**Stadt Erlangen**

## Baukunstbeirat

Umbau und Sanierung der VR-Bank, Hauptgeschäftsstelle, Nürnberger Str. 64/66, Erlangen  
(Wiedervorlage)

**Gutachten aus der BKB-Sitzung vom 17.10.2019**

### DACHBEGRÜNUNG

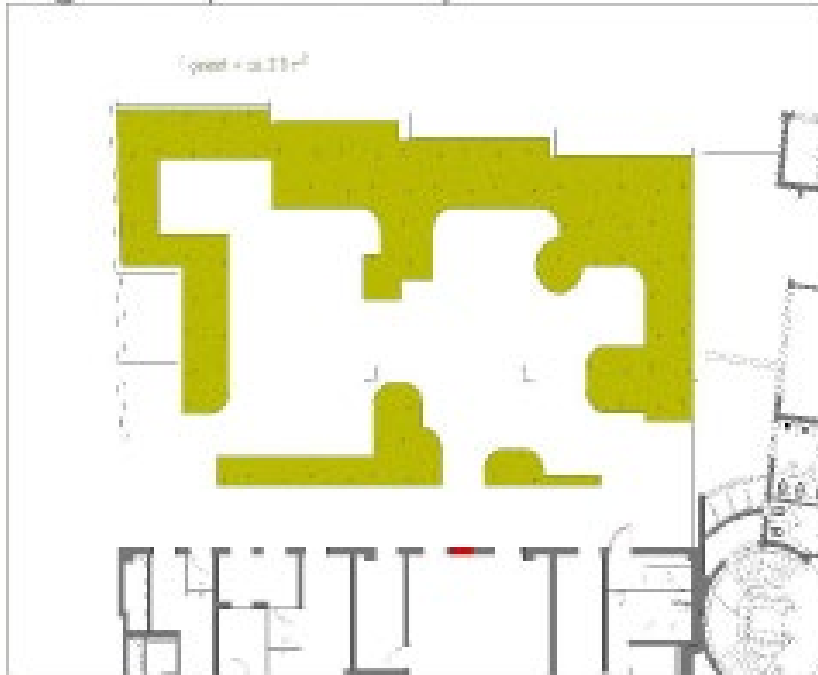
Die extensive Dachbegrünung wird als positiver Beitrag zur Verbesserung des Mikroklimas gewertet. Eine möglichst schlanke Attikaausbildung sollte dabei angestrebt werden.
